DIPLOMOVÁ PRÁCE

**Stavebně technologický projekt
Základní škola U Elektry**

**1. Posouzení předané projektové
dokumentace**

Obrázek 1 - Výřez půdorysu 2.NP, objekt C [předaná PD]

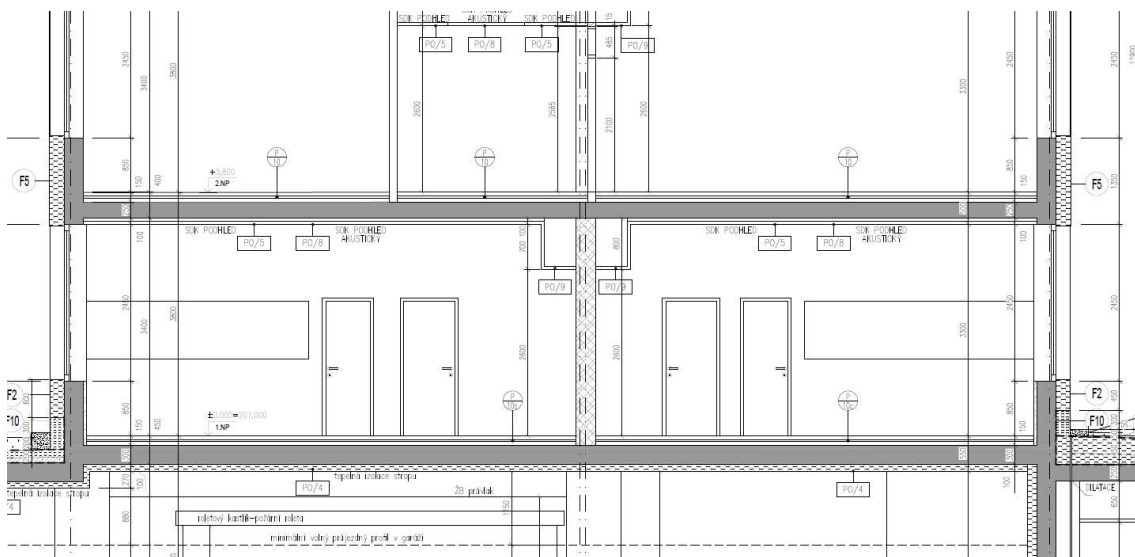
- 1) V 2.NP v objektu C nad jídelnou je na střeše zvolen malý sklon pro odvod dešťové vody 1 %.

Navrhuji sklon pro všechny ploché střechy minimálně 2,5 %.

Obrázek 2 – Výřez řezu A-A [předaná PD]

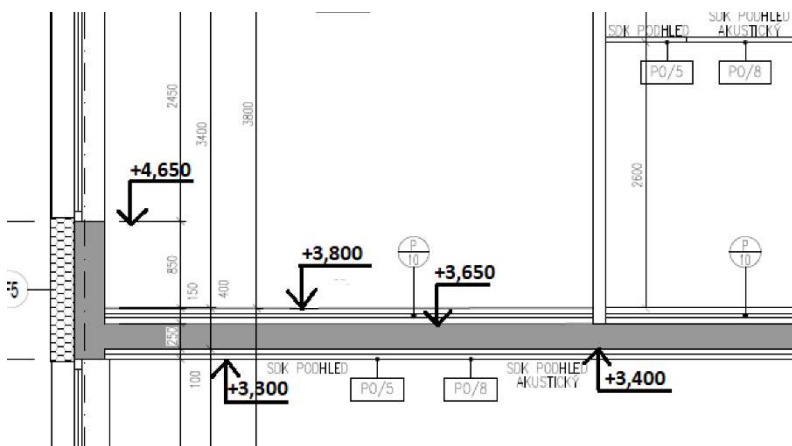
2) Řezy jsou rozkótovány pouze délkovými kótami. Měli by být i výškové kóty.

Návrh řešení: Doplnění výškových kót.

Obrázek 5 – Výřez půdorysu 2.NP, blok A [předaná PD]

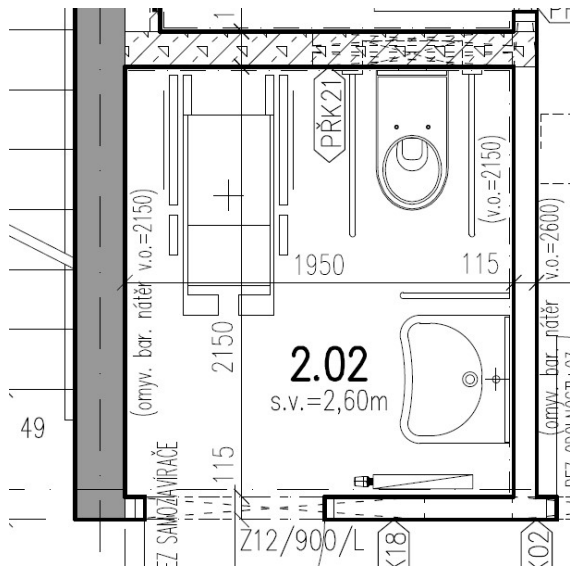
4) a) Minimální rozměry u bezbariérových WC by měli být větší než 1800 x 2150 mm. Po provedení obkladů stěn by světlá šířka 2150 mm nevyhověla.

4) b) Obklad by měl být zakreslen čerchovaně velmi tlustě. V půdorysech je tence.

Návrh: Šířku 2150 mm bych zvětšil o 50 mm.

Obrázek 6 – Výřez situace ZOV [předaná PD]

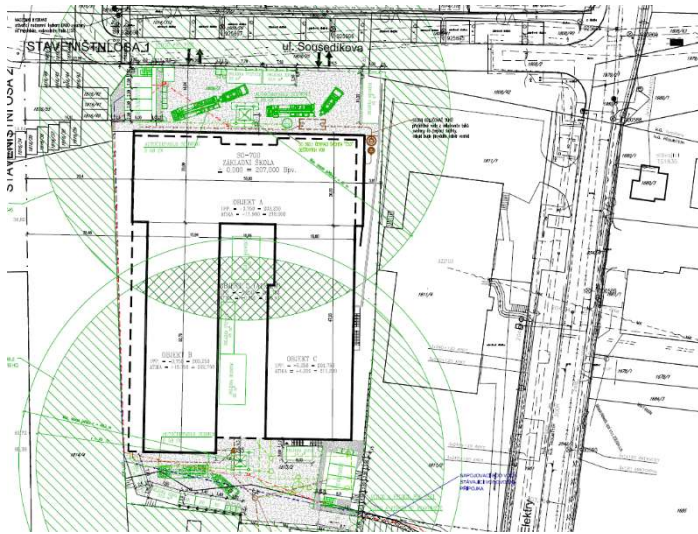
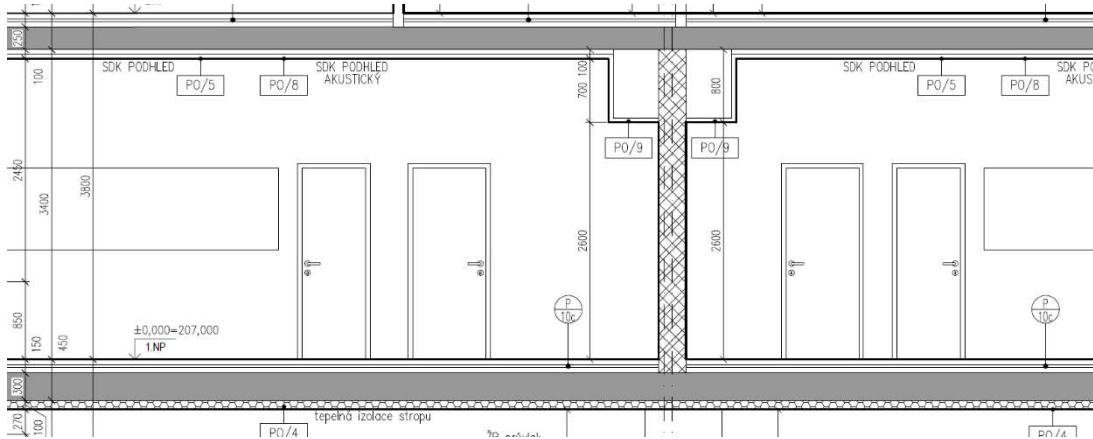
4) Nevhodné zvolení umístění jeřábu J2. Po dokončení stavby by nastal problém s demontáží jeřábu. Jeřáb J1 by musel mít větší dosah ramene a musel by se zpětně dobetonovat strop v objektu C atrium.

Návrh řešení: Jeřáb J2 umístíme na jižní stavenišťě mezi bloky B a C (viz. zařízení stavenišťě)

Obrázek 8 – Výřez řezu A-A [předaná PD]

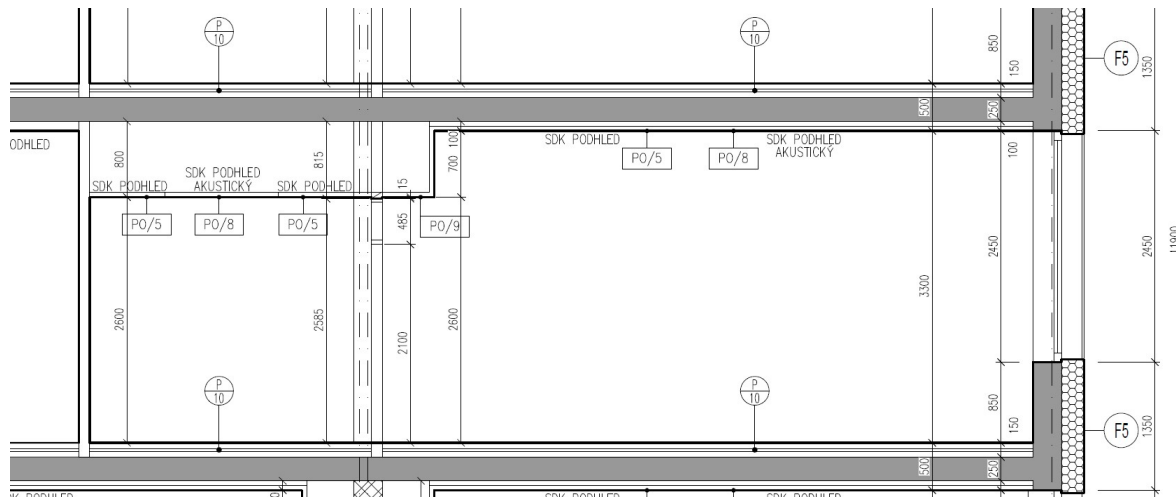
5) Nevhodně zvolená konstrukční výška (světlá výška 3300 +150 podlaha + 100 podhled = 3550 mm). Měli bychom výšku navrhovat v násobcích 250 mm, jinak bychom museli řezat cihly.

Navrhují světlou výšku 3500 mm.
